Zadavatel:	Dopravní podnik Ostrava a.s., IČ: 619 74 757, se sídlem Poděbradova 494/2, Moravská Ostrava, 702 00 Ostrava (dále jen „ <b>Zadavatel</b> “)
Veřejná zakázka:	Veřejná zakázka s názvem „ Modernizace TT na ul. 28. října v úseku Náměstí republiky – ul. Výstavní“, ev. č. ve věstníku Z2023-059906 (dále jen „ <b>Zakázka</b> “)
Režim a druh Zakázky:	Nadlimitní na stavební práce
Druh řízení:	Otevřené dle zákona č. 134/2016 Sb., o zadávání veřejných zakázek (dále jen „ <b>ZZVZ</b> “)
Věc:	<b>Vysvětlení zadávací dokumentace ve smyslu ust. §98 ZZVZ č. 8</b>

## DETAIL PERFORACE PJD Z TRUBEK

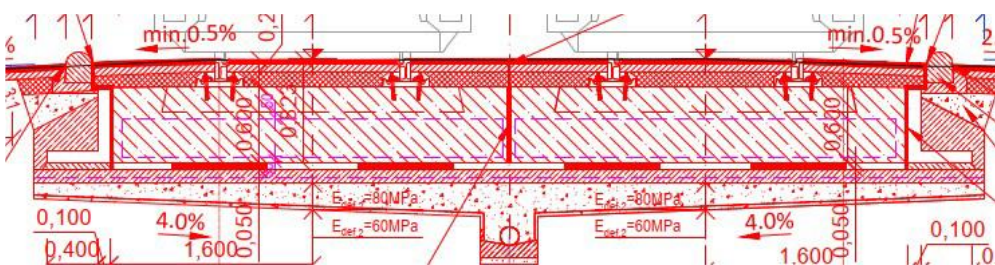
Žádost č.	55
Datum doručení:	12. 2. 2024
Přesné znění žádosti:	<i>Ze zadavatelem postoupené dokumentace vyplývá provedení podpovrchového odvodnění dlažby pomocí trubek DN30 z nerezové oceli. Navržené řešení omezuje pohyb betonové desky a je z pohledu vibroizolace i akustickým mostem anulujícím jakákoli antivibrační opatření.</i>

*Ve studii se uvádí: „Pro ŽB desku položenou na dvou pásech vibroizolace z materiálu SYLOMER SR110 s plošnou dynamickou tuhostí cca 35,5 MPa/m (při tloušťce materiálu v nestlačeném stavu 37,5 mm a faktoru tvaru  $q = 3$ ) respektive cca 28,3 MPa/m (při tloušťce materiálu v nestlačeném stavu 50 mm a faktoru tvaru  $q = 3$ ), při maximálním stlačení do 2 mm v době průjezdu plně obsazeného tramvajového vozu s nejvyšším kolovým tlakem, očekávat útlumy vibrací  $D$  [dB]“. Studie počítá s poklesem betonové desky při průjezdu tramvaje, tyto nerezové trubky ale tento pohyb omezují.*

*S navrhnutým řešením podpovrchového odvodnění dlažby by bylo Prokázání účinnosti pomocí firemních výpočetních programů dodavatelů vibroizolace nepřesné, protože navržené trubky omezují pohyb desky, který je k požadovanému útlumu nutný (hmota-pružina).*

<i>Trvá zadavatel na navrženém řešení podpovrchového odvodnění dlažby, v důsledku kterého může být očekávaný útlum nižší než je požadováno?</i>
Reakce Zadavatele:	Zadavatel trvá na navrženém řešení podpovrchového odvodnění dlažby, nicméně samozřejmě předpokládá, že vybraný dodavatel navrhne v rámci zpracované realizační/dílenské dokumentace takový detail řešení odvodnění, který zajistí potřebnou eliminaci přenosu vibrací a kvalitu díla jako celku.
Žádost č.	56
Datum doručení:	12. 2. 2024
Přesné znění žádsti:	<p><i>Ze zadavatelem vydaného Vysvětlení zadávací dokumentace č. 6 a odpovědi na dotaz č. 40 vyplynulo, že zadavatel požaduje zachování řešení z PD, tj. ponechání vzduchové mezery.</i></p>  <p><i>Abychom mohli adekvátně nacenit zakázku, je potřeba upřesnit detail uložení betonu nad vzduchové mezery. Použitím jakéhokoliv bednění, které je pro realizaci nutné, se mění výkaz výměr SO 661 položka č. 33.</i></p> <p><i>Žádáme zadavatele o doplnění detailu technického řešení uložení betonové desky nad vzduchovou mezeru.</i></p>
